改善箇所説明図

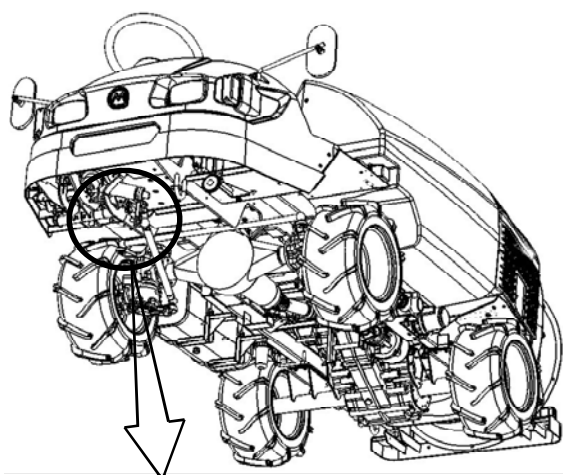
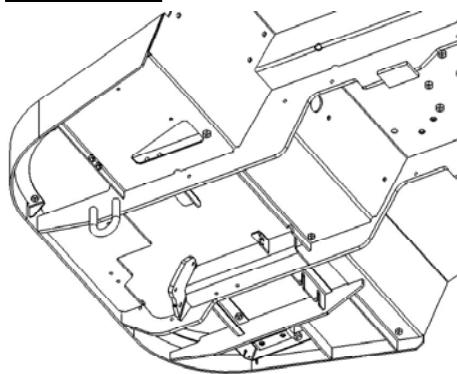
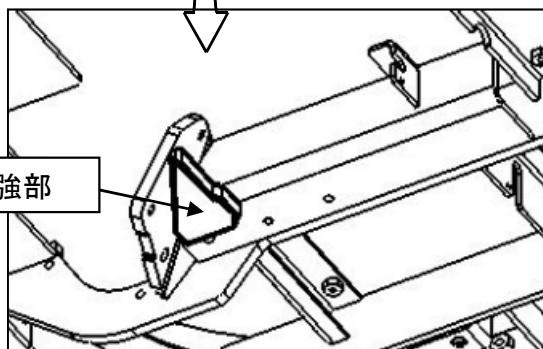
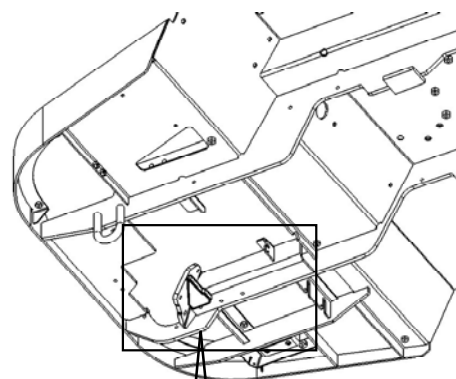
基準不適合箇所

ステアリングギヤボックス取り付け部の強度が不足しているため、車体との溶接部に亀裂が生じる場合がある。そのため、そのままの状態で使用を続けると、亀裂の進行により当該溶接部が破断し、最悪の場合、ステアリング操作ができなくなるおそれがある。

全車両、ステアリングギヤボックス取り付け部を点検し、変形、亀裂がないものは補強部材を溶接する。変形、亀裂があるものは修正後補強部材を溶接する。
識別方法：対策実施後にステッカー（2608）をシャーシ前部の製造番号プレート近傍に貼る。
